## **Avis de l'association L'Haÿ en Transition sur le dossier de modification de la ZAC Paul Hochart**

*Cette note s'appuie sur le dossier d'enquête publique du projet « Dossier de modification de la ZAC Paul Hochart », comprenant outre le rapport de présentation, l'étude d'impact, l'avis de l'autorité environnementale et la réponse en mémoire du porteur de projet, tout en soulevant les principaux risques potentiels (environnementaux et urbains) induits la réalisation de ce projet.*

Figure 7 : Isotement de façades préconisées (Source : ARUNDO Acoustique)

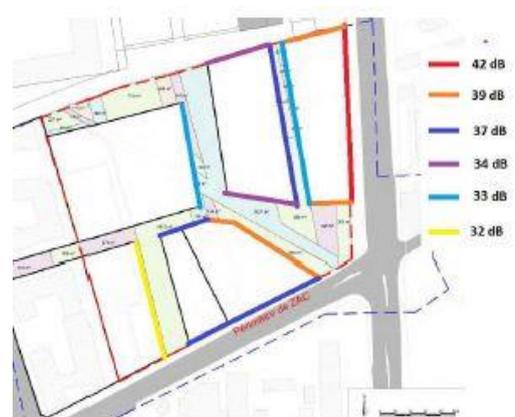
Le secteur de projet se situant en limite de la route départementale RD7, la MRAE souligne l'importance des nuisances sonores (65 à 70 dB(A)) issues de la proximité de l'axe routier. En effet, elle indique que « le site est entièrement compris au sein de la bande sonore de 250 m située de part et d'autre de la RN 7, classée en catégorie 2 du fait de son trafic routier et ferroviaire dense ».

Les effets permanents du bruit sur le projet, en particulier la qualité de vie des futurs usagers, **sont qualifiés de forts par l'étude d'impact.**

L'autorité environnementale demande donc au porteur de projet de justifier la localisation des immeubles d'habitations le long de cette départementale, et d'intégrer des mesures de réduction du bruit dans l'implantation des bâtiments au regard de la localisation des futurs établissements sensibles.

Le porteur de projet justifie ainsi la localisation des immeubles le long de la RD7 par une volonté de réaliser des logements traversant « multi-orientés » permettant de localiser les chambres ou pièces à vivre à l'opposé du bruit de la route départementale. Néanmoins, aucun élément de justification ne permet d'appréhender l'implantation des bâtiments par rapport aux objectifs de limitation du bruit depuis l'implantation du futur groupe scolaire.

→ **Le risque potentiel est une augmentation des nuisances sonores, issue du renforcement du trafic routier au sein et à proximité du site, qui aura un impact fort sur la qualité du cadre de vie au sein d'un quartier à vocation principalement résidentielle et disposant d'une école, considérée comme établissement sensible.**
